Zaaknr. : 62480  
Kenmerk : 62483

## Watervergunning

in (de beschermingszone van) het a-water ter hoogte van Biezenveen 6 te Breda in de gemeente Breda één en ander onder de navolgende voorschriften en bepalingen:

Behoort bij besluit van het  
dagelijks bestuur 62483  
d.d. 7 januari 2020

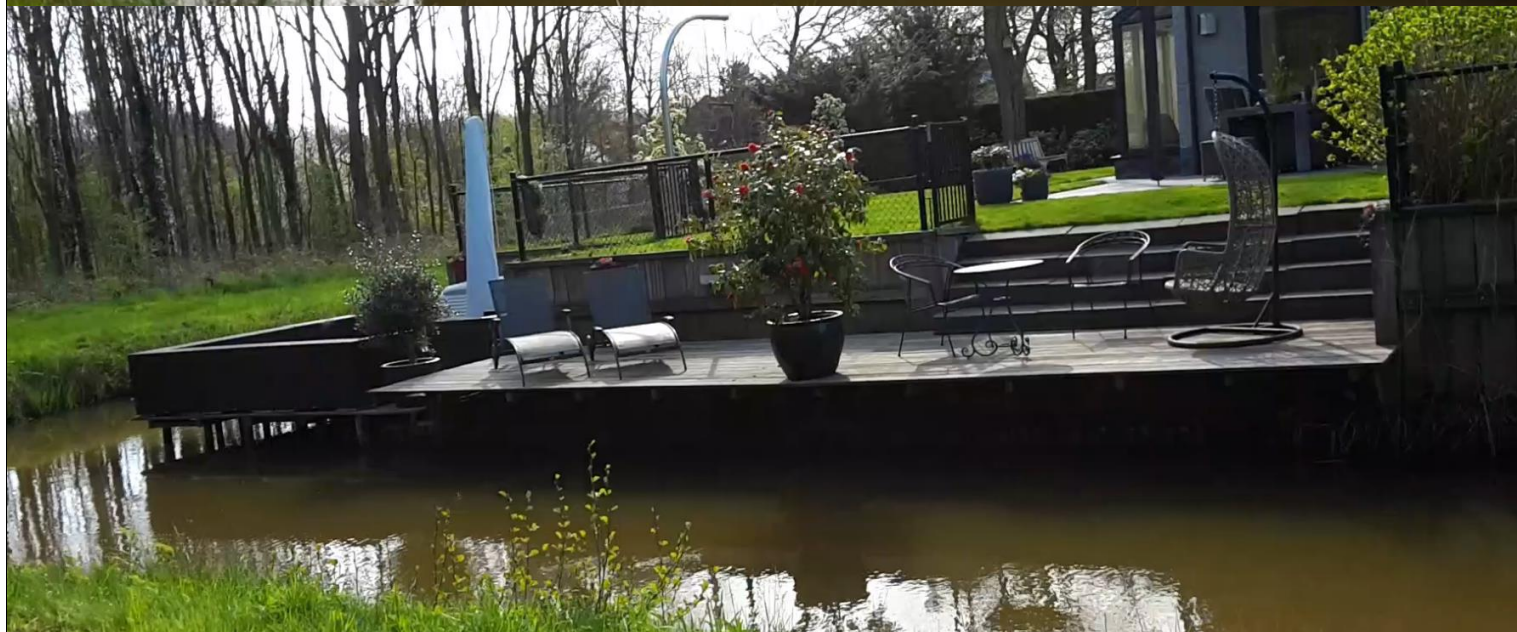
Luchtfoto/situatietekening behorende bij de vergunning voor het hebben en onderhouden van:

- \* een tuin (beplanting en bomen) tot aan de insteek van een a-water;
- \* bouwwerken (houten steiger, houten damwand, hekwerk evenwijdig, houten trappen, houten vlonder, hekwerken haaks / haag (erfafscheiding) en houten tuinhuis) in een a-water, en
- \* hekwerken haaks (erfafscheiding) op een a-water

in de beschermingszone van het a-water met leggercode OVK08640 op de percelen kadastraal bekend gemeente Breda, sectie I, nummer(s) 3240 en 3267 (gedeeltelijk)
